LAUDO TÉCNICO.

- ABNT NBR 15524-2:2007 -

CLIENTE: SERENA ENERGIA.

SUBESTAÇÃO GERIBATU

FOTO 006 @ 007 - CONFERENCIA NIVEL TRAVAMENTO DIAGONAL MONTANTE

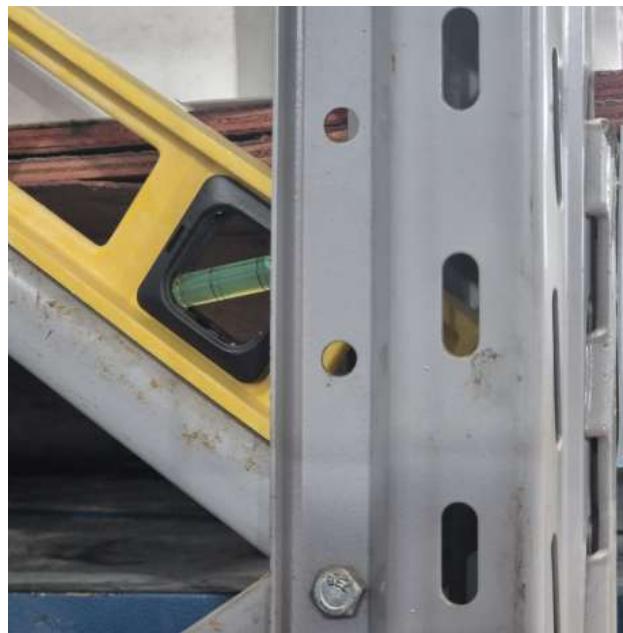
FOTO 009 CONFERENCIA TRAVAMENTO DAS LONGARINAS COM OXIDAÇÃO, ORIENTAMOS A TROCA OU MANUNTENÇÃO DO TRAVAMENTO.
